「柏崎刈羽原子力発電所 原子力事業者防災業務計画（修正案）」対照表

※ 注記：「柏崎刈羽原子力発電所 原子力事業者防災業務計画」における修正箇所は，“赤字，下線”にて明示しています。

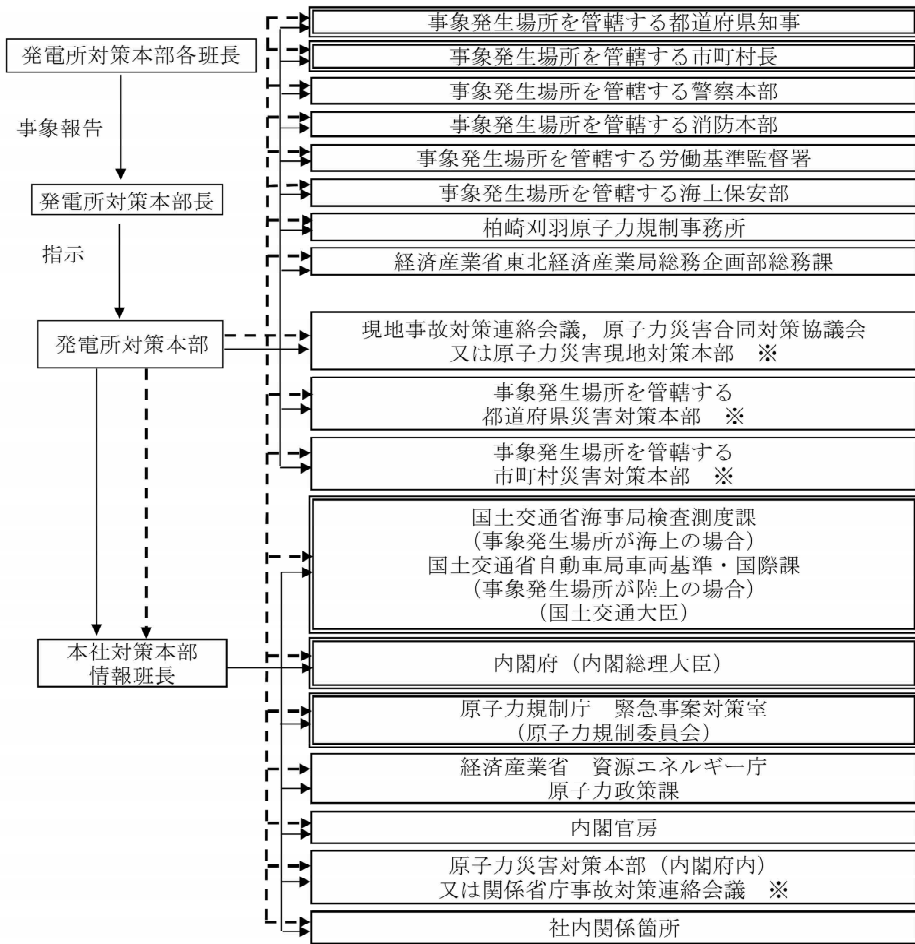
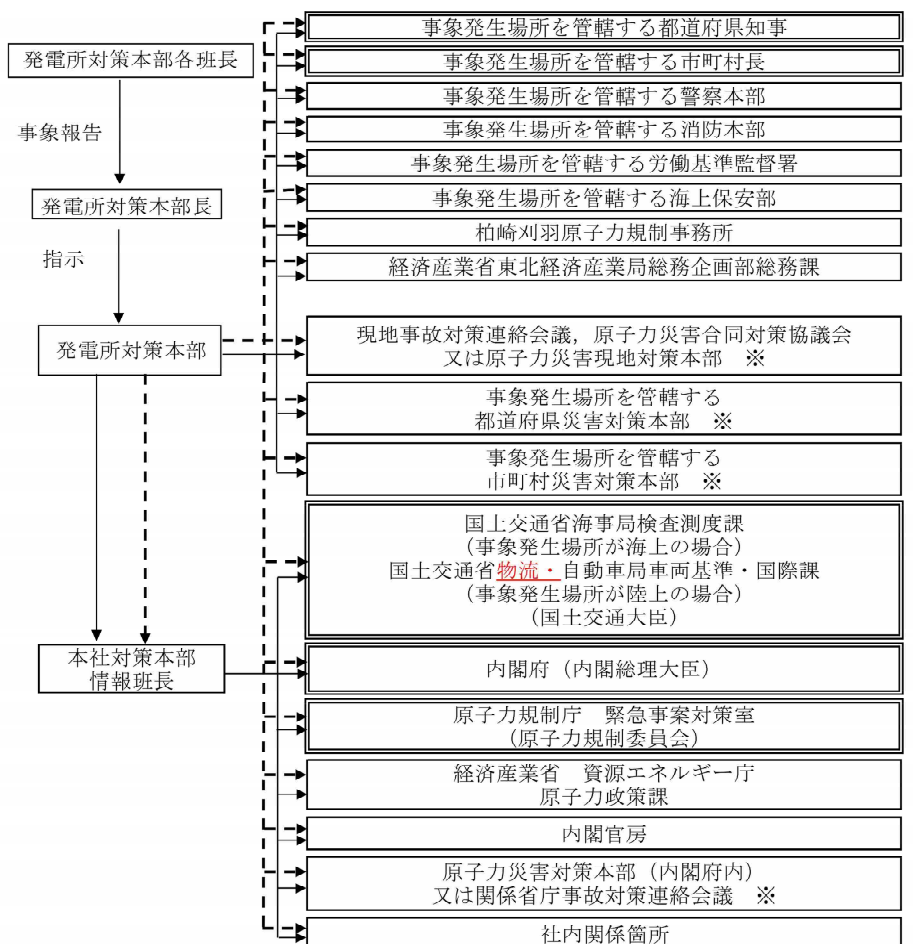
頁	現行	修正	理由
I-11	<p style="text-align: center;">第2章 原子力災害予防対策の実施 第1節 防災体制 4. 原子力緊急事態支援組織の整備</p> <p>(1) 社長は、原子力事業者間の協力によって、遠隔操作が可能な装置等の操作が円滑に実施できるよう、次に掲げる事項についてあらかじめ別表2-8に示す原子力緊急事態支援組織と調整しておく。</p> <p>a. 原子力緊急事態支援組織が配備する装置及び資機材等</p> <p>b. 原子力緊急事態支援組織が配備する装置及び資機材等の保守要領，点検記録の保管</p> <p>c. 原子力緊急事態支援組織が配備する装置及び資機材等の保管方法，保管場所</p>	<p style="text-align: center;">第2章 原子力災害予防対策の実施 第1節 防災体制 4. 原子力緊急事態支援組織の整備</p> <p>(1) 社長は、原子力事業者間の協力によって、遠隔操作が可能な装置等の操作が円滑に実施できるよう、次に掲げる事項についてあらかじめ別表2-8-<u>1</u>に示す原子力緊急事態支援組織と調整しておく。</p> <p>a. 原子力緊急事態支援組織が配備する装置及び資機材等</p> <p>b. 原子力緊急事態支援組織が配備する装置及び資機材等の保守要領，点検記録の保管</p> <p>c. 原子力緊急事態支援組織が配備する装置及び資機材等の保管方法，保管場所</p>	別表追加による別表枝番号追加
I-24	<p style="text-align: center;">第2章 原子力災害予防対策の実施 第8節 関係機関との連携 3. 地元防災関係機関等との連携</p> <p>地元防災関係機関等（柏崎市消防本部，柏崎警察署，新潟海上保安部及びその他関係機関）と平常時から協調し，防災情報の収集及び提供等の相互連携を図る。</p> <p>また，発電所内で医療活動が必要な事態が発生した場合に備え，平常時から公益財団法人原子力安全研究協会を含む医療関係団体との原子力災害医療情報の収集・提供等，相互連携を図る。</p>	<p style="text-align: center;">第2章 原子力災害予防対策の実施 第8節 関係機関との連携 3. 地元防災関係機関等との連携</p> <p>地元防災関係機関等（柏崎市消防本部，柏崎警察署，新潟海上保安部及びその他関係機関）と平常時から協調し，防災情報の収集及び提供等の相互連携を図る。</p> <p>また，発電所内で医療活動が必要な事態が発生した場合に備え，平常時から別表2-5-3に示す資機材を使用可能な状態に整備するとともに，別表2-8-2に定める公益財団法人原子力安全研究協会を含む医療関係団体との原子力災害医療情報の収集・提供等，相互連携を図る。</p>	原子力災害医療体制（オンサイト医療）の充実に係る追加
